**AVIS RELATIF À LA PROTECTION
CONTRE LES EVENTUELS EFFETS NOCIFS ET NUISANCES
PROVOQUÉS PAR LES RAYONNEMENTS NON IONISANTS
GÉNÉRÉS PAR DES ANTENNES ÉMETTRICES STATIONNAIRES**

Commune : WAVRE - Exploitant : ORANGE

Référence exploitant : 255W1_2 / 30073W1_2 / 40073W1_2/50073W1_2

Rapport n° 2860 / 2025

Figure 2 : Vue en plan des installations d'antennes dans un rayon de 300 mètres autour de l'installation faisant l'objet de la demande d'avis

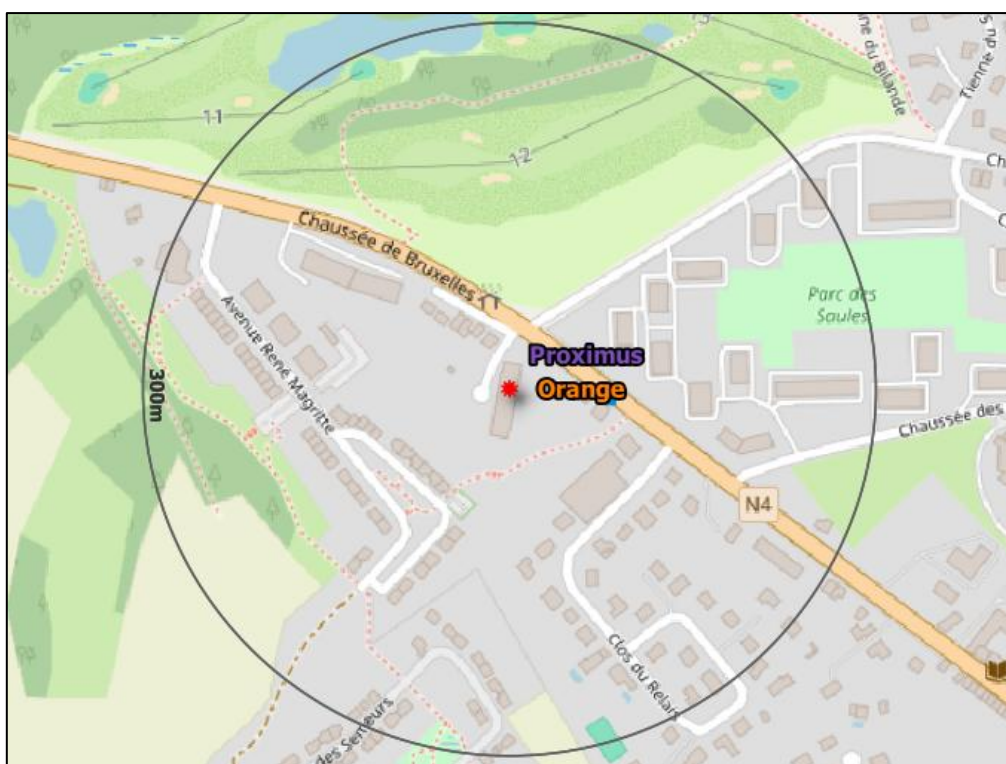
- a) il y a au plus 4 installations d'antennes émettrices stationnaires présentes dans la zone d'évaluation de 300 mètres de rayon représentée dans la figure 2, y inclus l'installation référencée dans le paragraphe 2 : la limite cumulative définie à l'article 4, §2 du décret est nécessairement respectée dans les lieux de séjour à l'intérieur de la zone d'évaluation de 300 mètres de rayon ;

- b) il y a exactement 5 installations d'antennes émettrices stationnaires présentes dans la zone d'évaluation de 300 mètres de rayon représentée dans la figure 2, y inclus l'installation référencée dans le paragraphe 2 et il existe, pour 3 ou 4 de ces installations, un avis attestant le respect de la limite abrogée de 3 V/m : la limite cumulative définie à l'article 4, §2 du décret est nécessairement respectée dans les lieux de séjour à l'intérieur de la zone d'évaluation de 300 mètres de rayon ;

- c) dans tous les autres cas, il a été vérifié que la limite cumulative définie à l'article 4, §2 du décret n'est pas dépassée dans les lieux de séjour sur base du nombre d'installations localisées dans la zone d'évaluation de 300 mètres de rayon représentée dans la figure 2, de leur localisation ainsi que des données inscrites dans la figure 1 et au paragraphe 4 du présent avis et dans les avis attestant le respect de la limite par installation ou de la limite abrogée de 3 V/m relatifs aux autres installations reprises dans la figure 2.

Compte tenu des considérations ci-dessus, il apparaît que l'intensité du rayonnement électromagnétique généré, dans les lieux de séjour situés dans un rayon de 300 mètres autour de l'installation référencée dans le paragraphe 2, par l'ensemble des antennes émettrices stationnaires de l'ensemble des exploitants du même site d'antennes émettrices stationnaires respecte la limite fixée à l'article 4, § 2 du décret.
